**Demande de renouvellement de l'autorisation d'exploiter la carrière de Talc de Trimouns, implantée sur les communes de Bestiac, Lordat, Montségur et Vernaux en Ariège
déposée par la société IMERYS TALC LUZENAC FRANCE**

**Avis de l'Autorité environnementale
Au titre des articles L122-1 et suivants du Code de l'environnement**

**N° saisine : 2019-8116
Avis émis le 24 janvier 2020
N° MRAe 2020APO8**

La cartographie ci-dessous synthétise le bilan des enjeux écologiques extraite de l'étude d'impact page 197 (source Bing Satellite) :

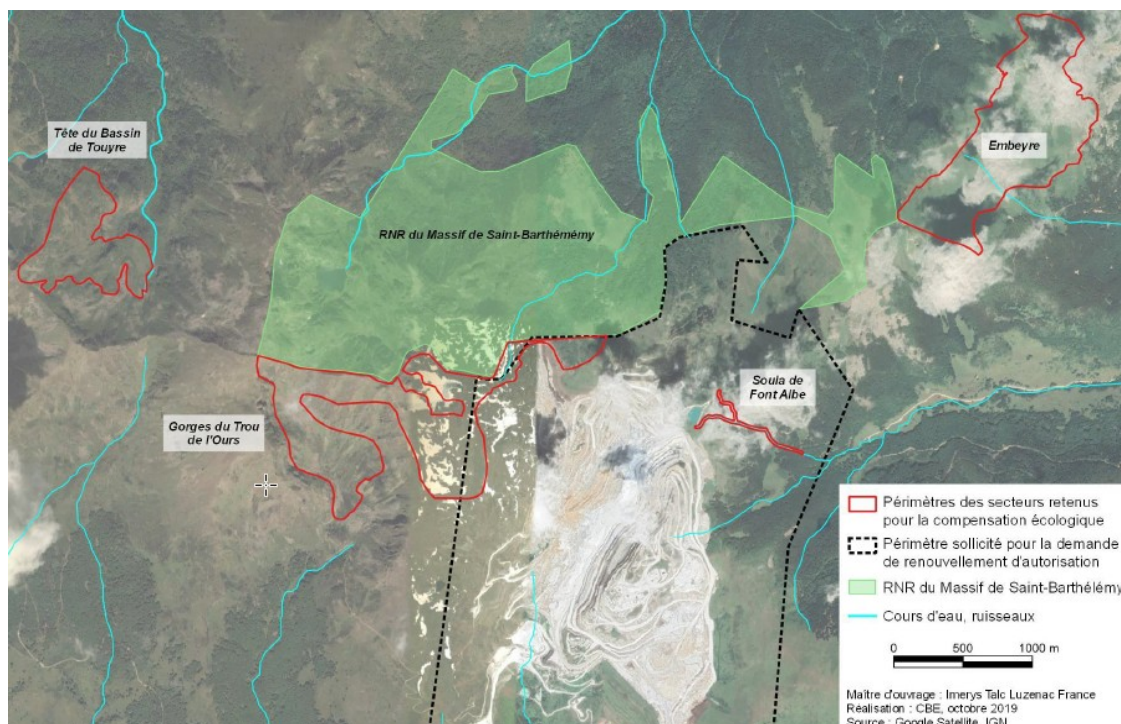
La MRAe considère que les incidences résiduelles des prairies à molinie et/ ou communautés hygrophiles associées (0,02 ha) et bas marais acides (0,08 ha) doivent faire l'objet d'une réévaluation de « modérée » à « forte ».

La MRAe considère que les incidences résiduelles doivent également être considérées comme « modérées » pour le grand tétras (destruction de « forêts pyrénéennes de pin de montagne et à rhododendron », « landes à genêt purgatif », « landes à rhododendron »).
